Comunità  
Montana  
VALLE SUSA E  
VAL SANGONE

Oggetto: Nuovo collegamento ferroviario Torino – Lione, parte comune italo-francese, tratta in territorio italiano – Progetto Definitivo di 1 fase (CUP C11J05000030001). Verifica di ottemperanza e studio di impatto ambientale artt.166, 167, 168 e 182 del D.Lgs. 163/2006, art.18 della L.R. 40/1998 e s.m.i.

APPROVAZIONE DELLE OSSERVAZIONI ALLA DOCUMENTAZIONE PROGETTUALE "NUOVO COLLEGAMENTO FERROVIARIO TORINO – LIONE, PARTE COMUNE ITALO – FRANCESE, TRATTA IN TERRITORIO ITALIANO – PROGETTO DEFINITIVO DI PRIMA FASE (CUP C11J05000030001)".

### OSSERVAZIONI

Fig. 1 – Traffico merci nel corridoio transalpino della Valle di Susa : dati storici vs capacità

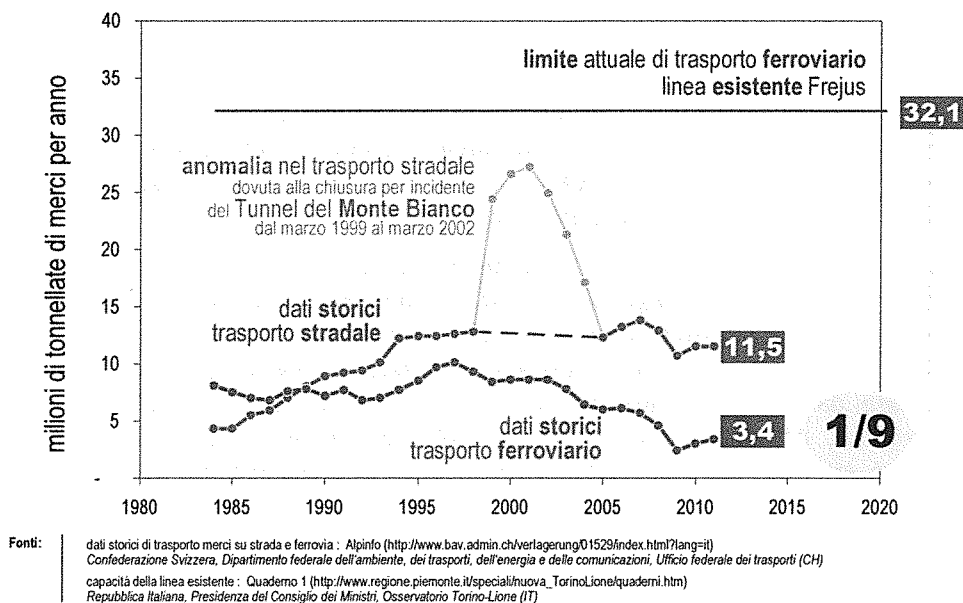
Il traffico merci trasportato su ferrovia (curva rossa in Fig. 1) registra da oltre un decennio una notevole riduzione: il dato più recente (3,4 milioni di tonnellate nel 2011) è pari a circa un terzo del massimo storico (10,1 milioni di tonnellate nel 1997).

Il traffico merci trasportato su strada (curva blu in Fig. 1) è sostanzialmente stabile dalla prima metà degli anni '90. I valori registrati nel quinquennio 1999-2004 (curva grigia in Fig. 1) costituiscono un'anomalia di carattere temporaneo dovuta alla forzata deviazione dei flussi di traffico per effetto dell'incidente sul Tunnel stradale del Monte Bianco (24 marzo 1999). A seguito della sua riapertura al transito dei mezzi pesanti (9 marzo 2002), in pochi anni il trasporto su strada in Valle di Susa si è ricondotto al livello pre-anomalia. Il dato più recente (11,5 milioni di tonnellate nel 2011) è di poco inferiore alla media registrata nel quindicennio precedente (12,5 milioni di tonnellate tra 1996 e 2010, esclusa l'anomalia verificatasi).

Fig. 2 – Traffico merci nel corridoio transalpino della Valle di Susa : dati storici vs previsioni

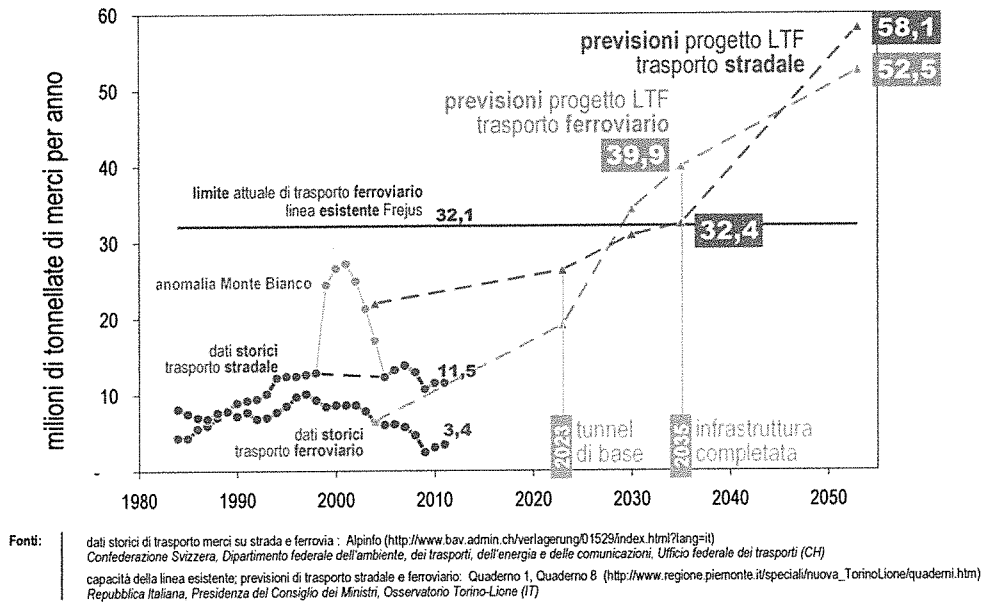
Inoltre le tendenze di medio e lungo termine indicate da LTF (Fig. 2), basate su crescite ancor più sostenute (al 2035 merci su ferrovia decuplicate, merci complessive quintuplicate), appaiono quantomeno incompatibili con gli effetti indotti dall'attuale congiuntura economica mondiale, europea e nazionale.

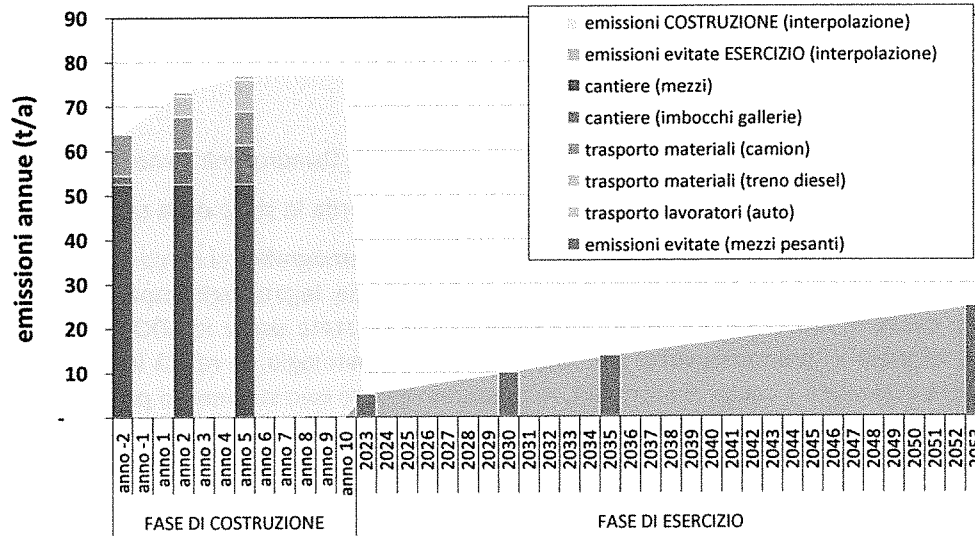
A tale riguardo, tenuto conto della generale situazione pregressa di elevato inquinamento atmosferico caratterizzante buona parte del comprensorio territoriale bersaglio degli impatti in esame, si evidenziano notevoli rischi di ampio superamento dei valori limite di protezione della salute umana e della vegetazione, anche in ampie zone esterne alle aree di cantiere.

A titolo di esempio, si segnala in particolare il picco di ricaduta di ossidi di azoto ( $\text{NO}_x$ ) nell'Oasi di Chianocco, indicato in corrispondenza del sito denominato "Oasi di Chianocco 2" (SIA LTF, Tomo 2, Tabella 63, pag. 170). Tale valore ( $41,05 \mu\text{g}/\text{Nm}^3$ ) eccede largamente il limite ammesso per la protezione della vegetazione ( $30 \mu\text{g}/\text{Nm}^3$ ).

Nuova Linea Ferroviaria Torino Lione - Osservazioni a Progetto Definitivo LTF  
**BILANCIO AMBIENTALE - emissioni ossidi di azoto (NOx)**

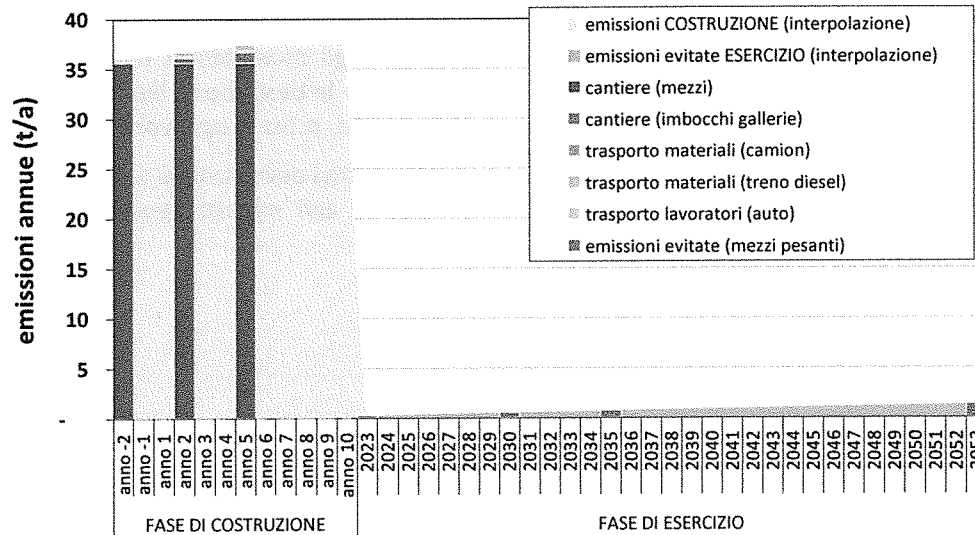
Il SIA LTF omette il confronto delle emissioni in termini di Bilancio Ambientale. Questo può essere valutato ponendo a confronto le emissioni annue evitate nel comprensorio territoriale in fase di esercizio (indicate nel SIA LTF, Tomo 2, Tabella 64, pag. 172) con la sommatoria delle emissioni generate in fase di costruzione nel medesimo comprensorio territoriale (come specificate nel SIA LTF, Tomo 2, Tabelle 39, 41, 50, 53 e 59, da pag. 114 a pag. 128). I flussi di massa giornalieri possono essere facilmente riportati in termini di valori annui tenendo conto che le attività di cantiere si svolgono 7 giorni su 7, 12 mesi su 12 (come indicato nel SIA LTF, Tomo 2, pag. 111). I grafici seguenti indicano il confronto. Risulta del tutto evidente come il bilancio ambientale sia fortemente negativo, in particolare per quanto concerne il parametro  $\text{PM}_{10}$ . Una verifica puntuale su questi elementi emersi nel presente SIA è imprescindibile.
